Poznań, dnia 23-12-2013 m
EZ/350/114/2013/____1544_____

dotyczy: **ZAKUP I DOSTAWA URZADZEŃ MEDYCZNYCH – przetarg nieograniczony**
[350/114/2013]

Wielkopolskie Centrum Onkologii uprzejmie informuje, iż wpłynęły pytania do specyfikacji istotnych warunków zamówienia, na które udzielamy odpowiedzi:

Dotyczy punktu 54 do 58 Załącznika nr 7 do SIWZ;

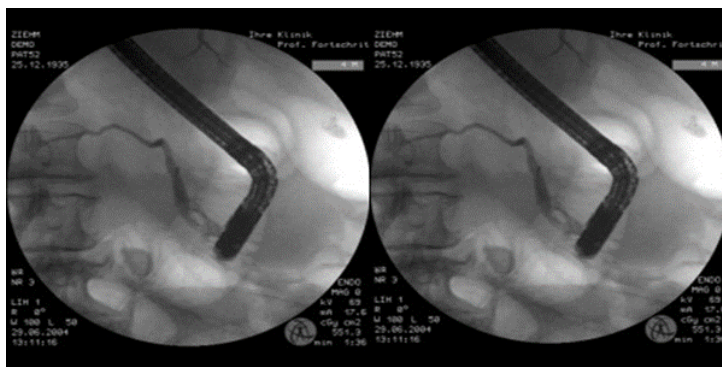
Czy Zamawiający dopuści alternatywnie aparat RTG z C wyposażony w monitor 24" panoramiczny HD 1920x1200 pikseli, o kontraście 1000 : 1, luminacji 1000cd/m2, który pełni dokładnie tą samą rolę co dwa niezależne monitory.

Ad.8 - Zamawiający podtrzymuje zapisy SIWZ. Według Zamawiającego proponowany monitor nie jest tożsamy z funkcjonalnościami oferowanymi przez zestaw dwóch monitorów.
